**AVIS RELATIF À LA PROTECTION
CONTRE LES EVENTUELS EFFETS NOCIFS ET NUISANCES
PROVOQUÉS PAR LES RAYONNEMENTS NON IONISANTS
GÉNÉRÉS PAR DES ANTENNES ÉMETTRICES STATIONNAIRES**

Commune : RIXENSART - Exploitant : ORANGE

**Référence exploitant : 032W1_4 & 30023W1_1 & 40023W1_1 &
50023W1_1**

Rapport n° 2494 / 2024

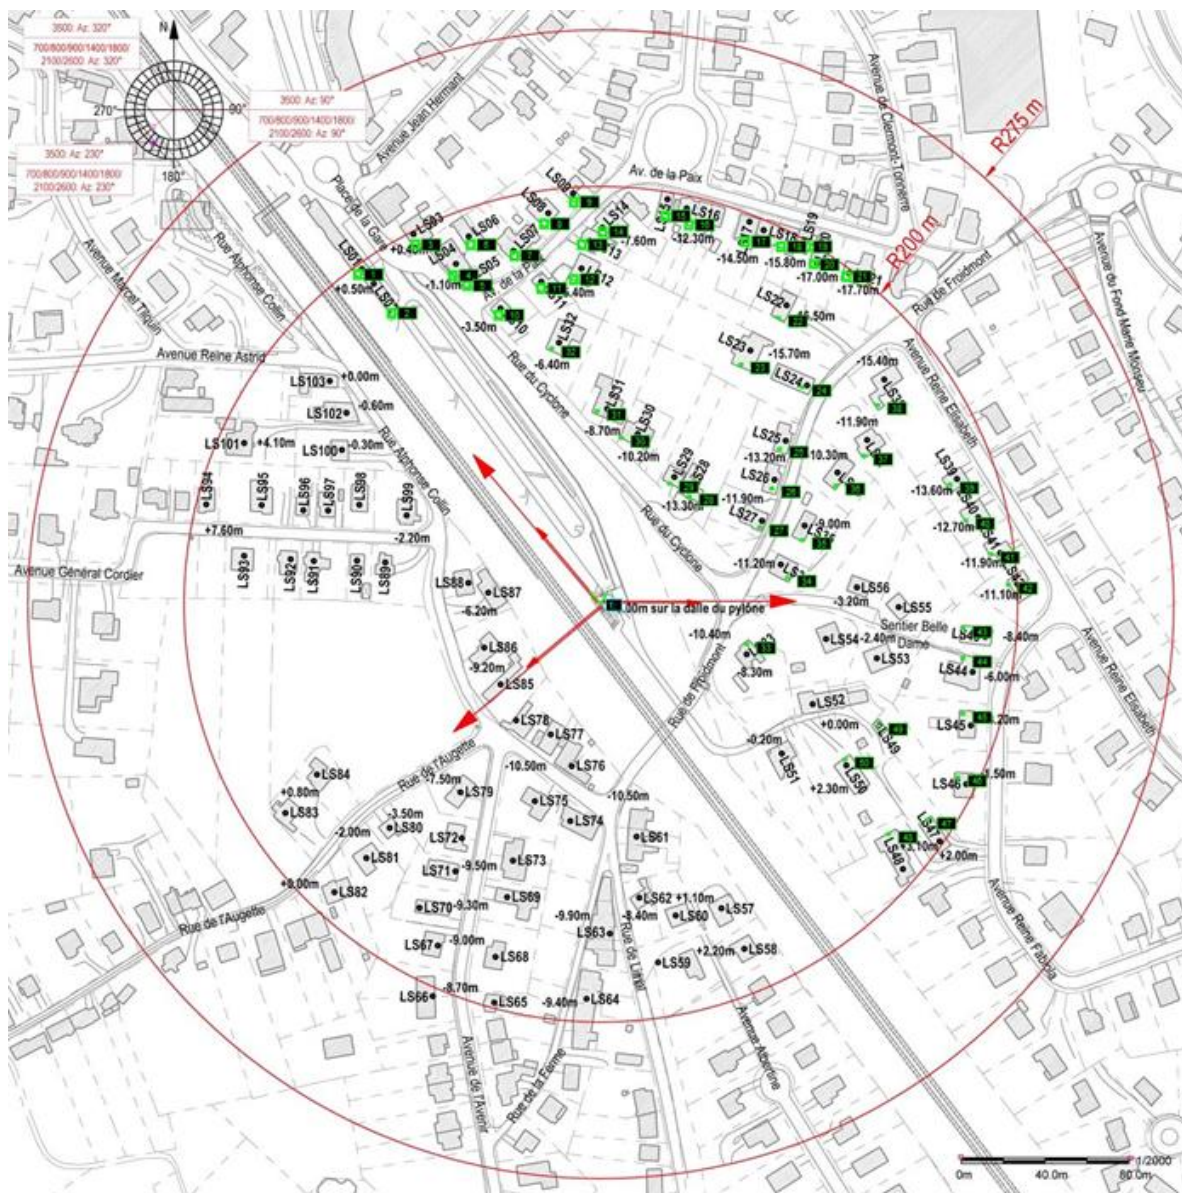
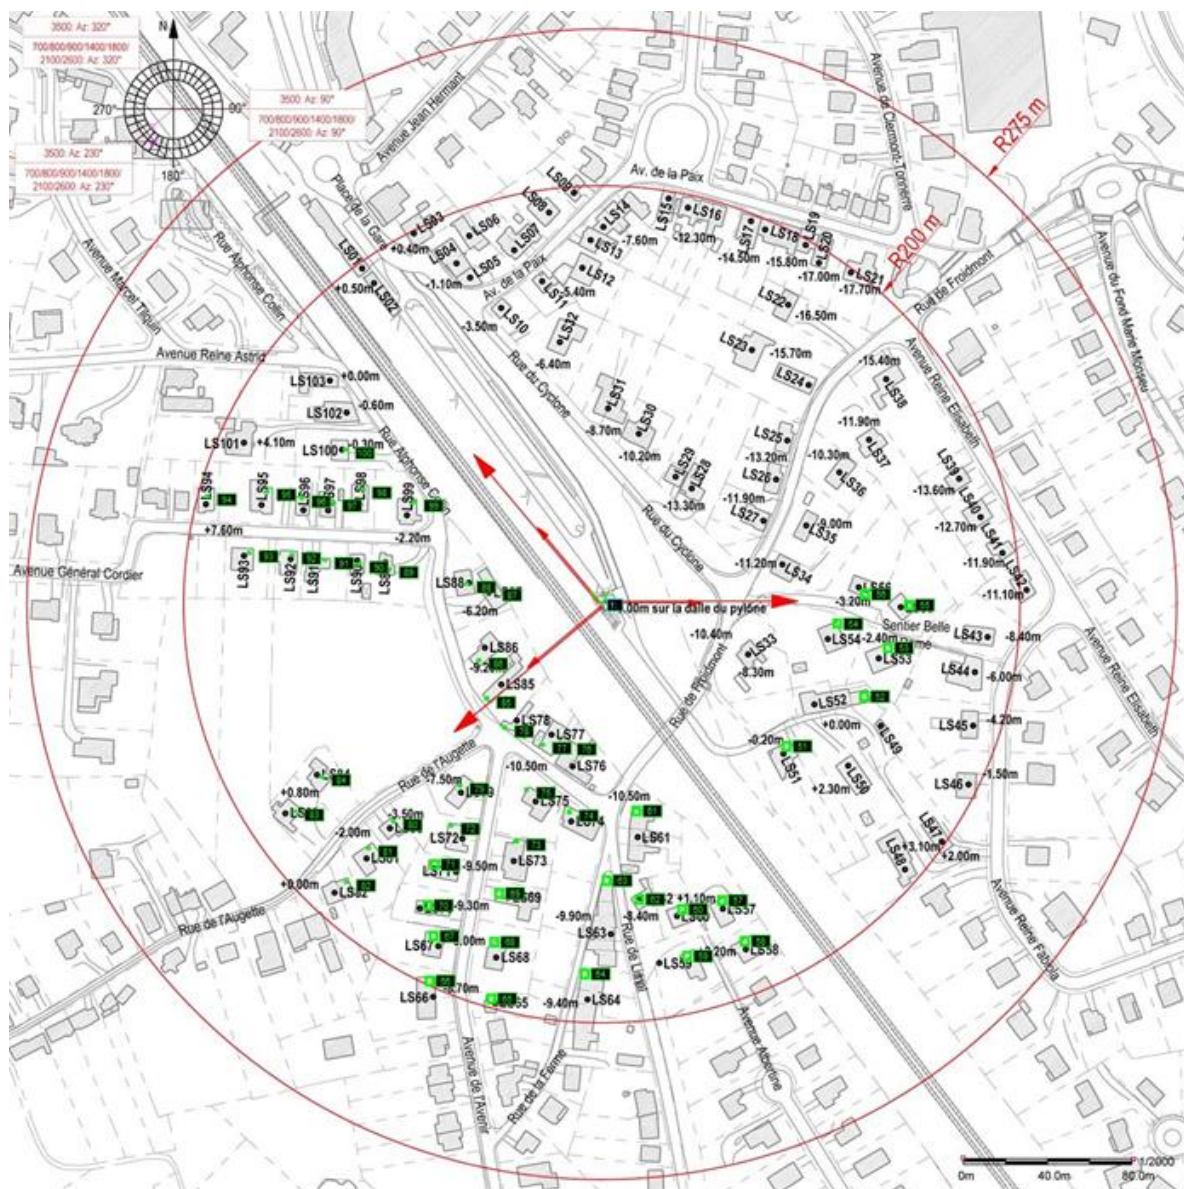
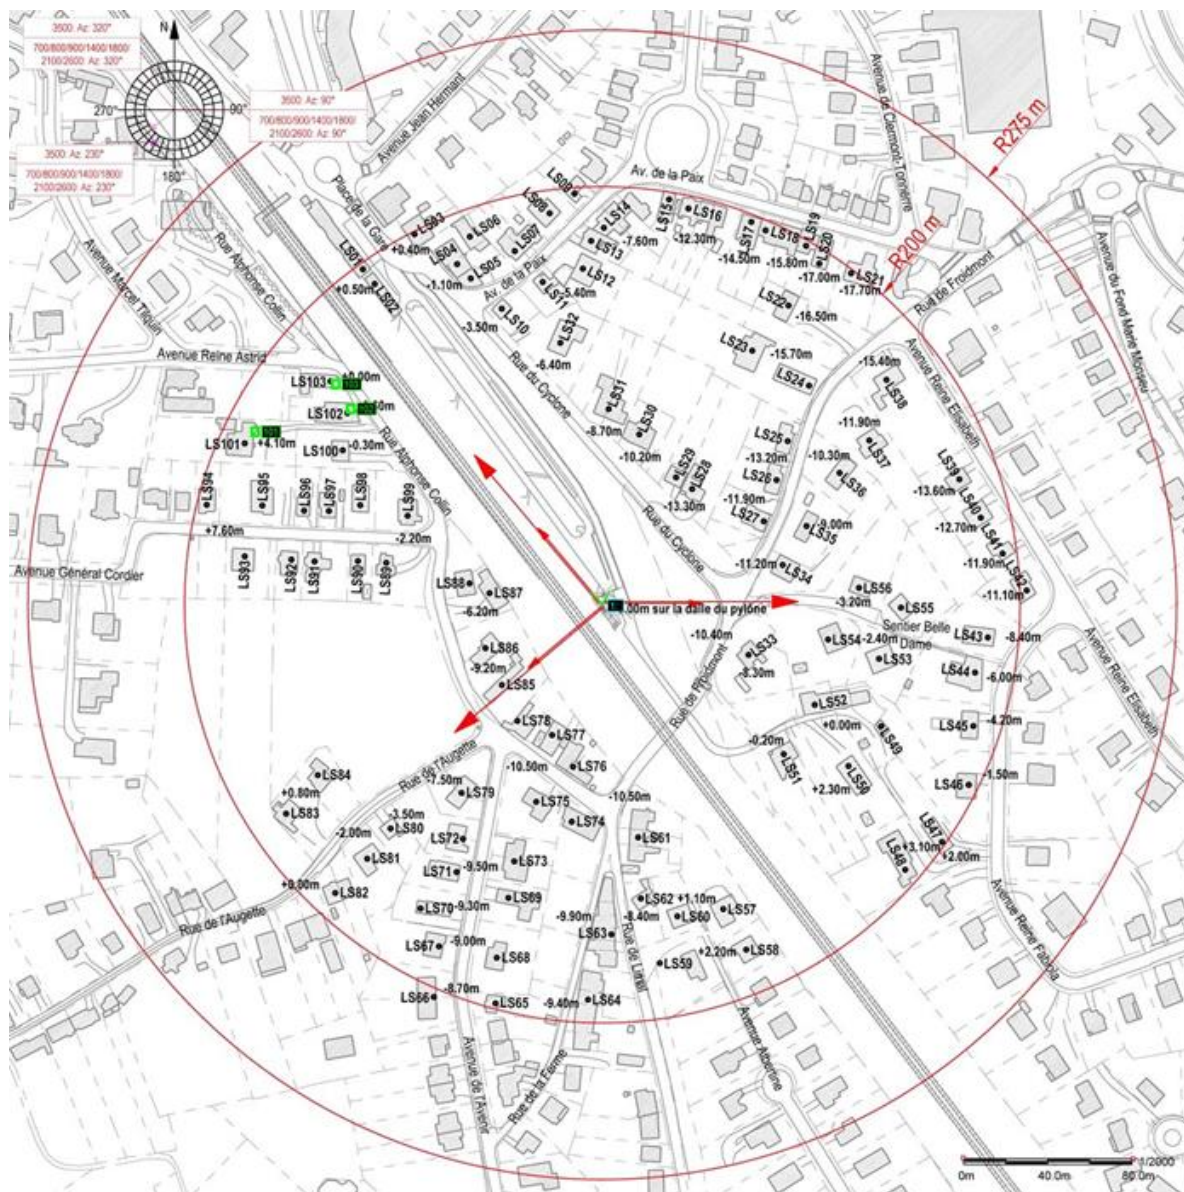
Les fréquences d'émission, la puissance rayonnée par chacune des antennes et leur gain permettent de déterminer le rayon de la zone à analyser. Tout dépassement de la limite par installation est exclu en dehors de cette zone. Le tableau 2 reprend les 35 LS² pour lesquels l'indice d'exposition est le plus élevé. Les différentes colonnes indiquent :

- le numéro du point de contrôle repris sur un des plans de la figure 1;
- le numéro du LS dans lequel se trouve le point de contrôle de la 1^{ère} colonne ;
- l'atténuation d'obstacle prise en compte pour le calcul de l'indice d'exposition dans le LS ;
- le résultat du calcul de l'indice d'exposition.

En ce qui concerne les antennes de l'installation mentionnées dans le tableau 1, la distance maximale à laquelle la limite pourrait être atteinte, à l'extérieur, est égale à 95,9 m. S'il n'y a pas de LS à une distance inférieure, les antennes respectent forcément la limite d'immission.

Dans le cas des LS situés à l'intérieur des bâtiments, une atténuation d'obstacle est prise en compte et il en résulte que la distance maximale à laquelle la limite pourrait être atteinte se réduit à 67,9 m.

Les résultats de l'évaluation décrite au paragraphe 4 indiquent que les antennes émettrices stationnaires de l'installation faisant l'objet du présent avis ne produisent pas, dans un lieu de séjour, un rayonnement électromagnétique maximum supérieur aux limites fixées à l'article 4 du décret.

Figure 2 : Vue en plan des installations d'antennes dans un rayon de 300 mètres autour de l'installation faisant l'objet de la demande d'avis

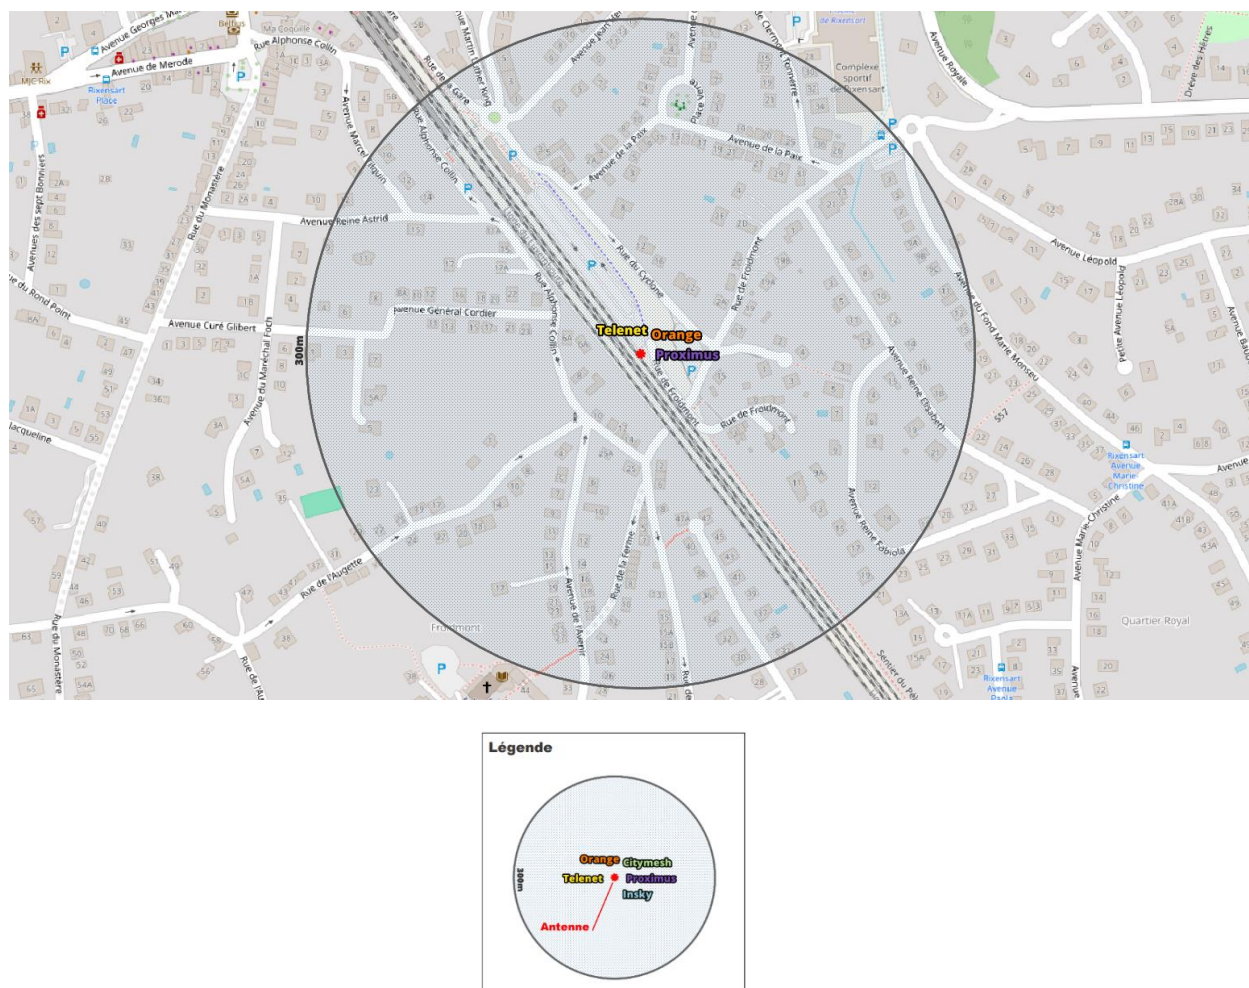
Le plan en projection verticale de la figure 2 indique la localisation des installations d'antennes émettrices stationnaires visées par le décret et situées dans un rayon de 300 mètres autour de l'installation référencée dans le paragraphe 2 et localisée au centre du cercle. Les données de localisation de ces antennes et les avis correspondant sont accessibles via le cadastre en ligne des antennes émettrices stationnaires⁶. Les installations prises en compte dans l'évaluation du respect de la limite cumulative sont les installations d'antennes émettrices déclarées en service par l'exploitant à la date du présent avis, à l'exception de l'installation référencée dans le paragraphe 2 et éventuellement d'autres installations ayant fait l'objet d'une demande d'avis à la même date et qui sont situées à l'intérieur de la zone de 300 mètres de rayon.

- a) il y a au plus 4 installations d'antennes émettrices stationnaires présentes dans la zone d'évaluation de 300 mètres de rayon représentée dans la figure 2, y inclus l'installation référencée dans le paragraphe 2 : la limite cumulative définie à l'article 4, §2 du décret est nécessairement respectée dans les lieux de séjour à l'intérieur de la zone d'évaluation de 300 mètres de rayon ;

- b) il y a exactement 5 installations d'antennes émettrices stationnaires présentes dans la zone d'évaluation de 300 mètres de rayon représentée dans la figure 2, y inclus l'installation référencée dans le paragraphe 2 et il existe, pour 3 ou 4 de ces installations, un avis attestant le respect de la limite abrogée de 3 V/m : la limite cumulative définie à l'article 4, §2 du décret est nécessairement respectée dans les lieux de séjour à l'intérieur de la zone d'évaluation de 300 mètres de rayon ;

- c) dans tous les autres cas, il a été vérifié que la limite cumulative définie à l'article 4, §2 du décret n'est pas dépassée dans les lieux de séjour sur base du nombre d'installations localisées dans la zone d'évaluation de 300 mètres de rayon représentée dans la figure 2, de leur localisation ainsi que des données inscrites dans la figure 1 et au paragraphe 4 du présent avis et dans les avis attestant le respect de la limite par installation ou de la limite abrogée de 3 V/m relatifs aux autres installations reprises dans la figure 2.

Compte tenu des considérations ci-dessus, il apparaît que l'intensité du rayonnement électromagnétique généré, dans les lieux de séjour situés dans un rayon de 300 mètres autour de l'installation référencée dans le paragraphe 2, par l'ensemble des antennes émettrices stationnaires de l'ensemble des exploitants du même site d'antennes émettrices stationnaires respecte la limite fixée à l'article 4, § 2 du décret.
